改善箇所説明図 ①

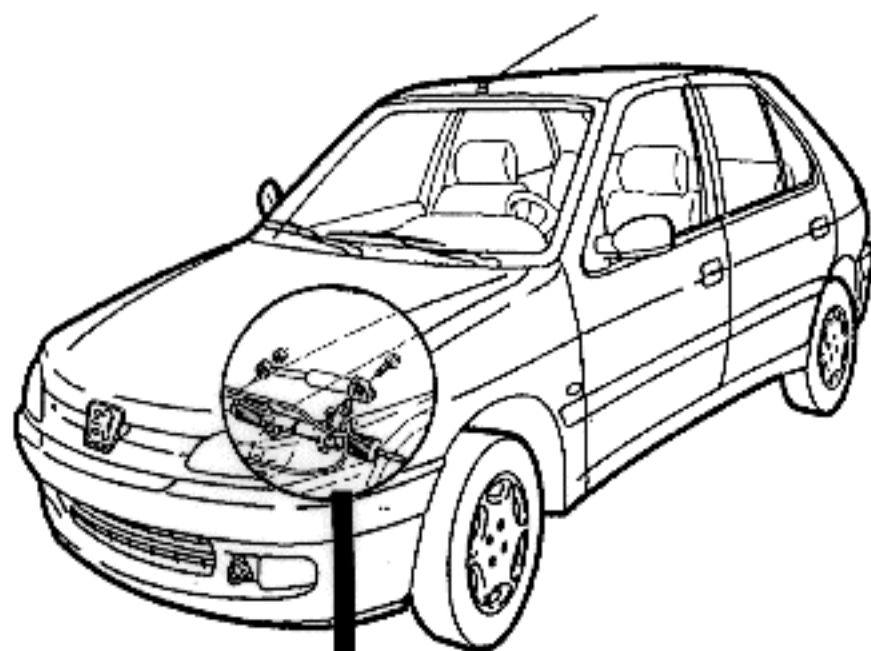
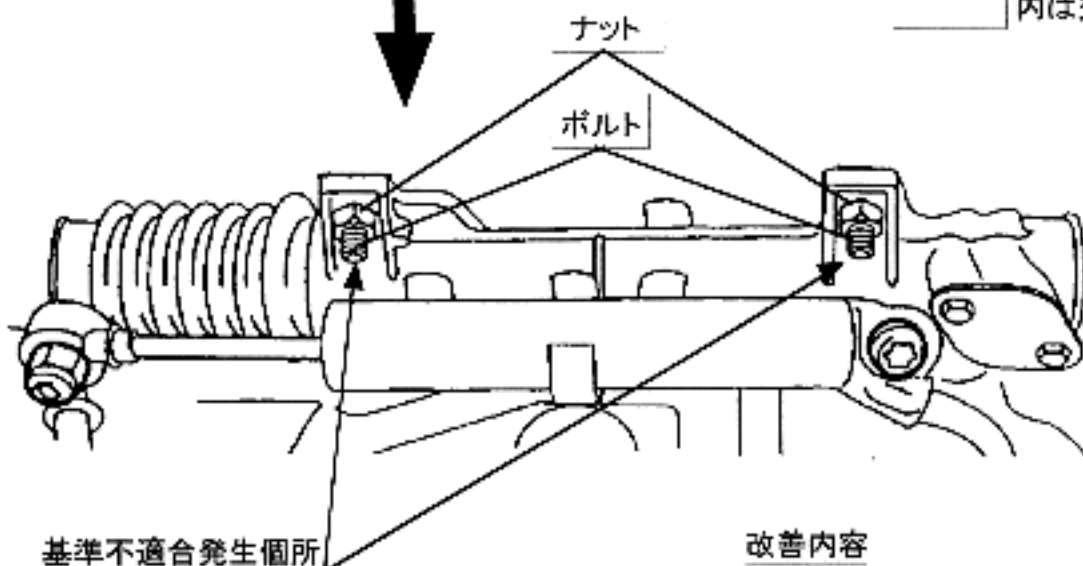
基準不適合発生箇所

かじ取り装置において、ギアボックスを車体に固定しているボルトに締め付けすぎのものがあり、そのままの状態で使用を続けると、最悪の場合、当該ボルトが破損し、操縦性が損われるおそれがある。

改善内容

全車両、当該ボルトとナットを良品と交換し、規定のトルクで締め付ける。
